改善箇所説明図

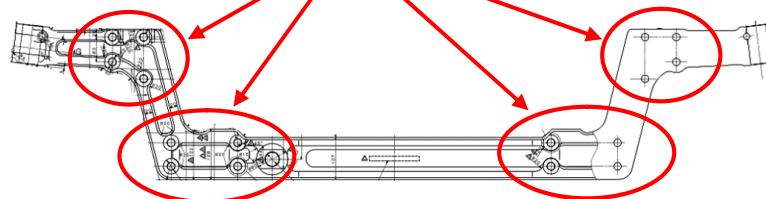
基準不適合発生箇所

大型路線バスにおいて、前軸の塗装工程が不適切なため、ラジャスロッド取付け金具面の塗料が乾いていない状態で当該取付け金具を組付けたものがある。そのため、塗料の乾燥に伴って当該取付け金具を締結しているボルトに緩みが生じ、最悪の場合、ラジャスロッドやショックアブソーバが外れるおそれがある。

改善措置の内容

全車両、前軸からラジャスロッド取付け金具を取り外し、フロントアクスル側取付け面の塗料削除と当該ブラケット側取付け面の清掃を実施した後、当該ブラケットを再組み付けする。
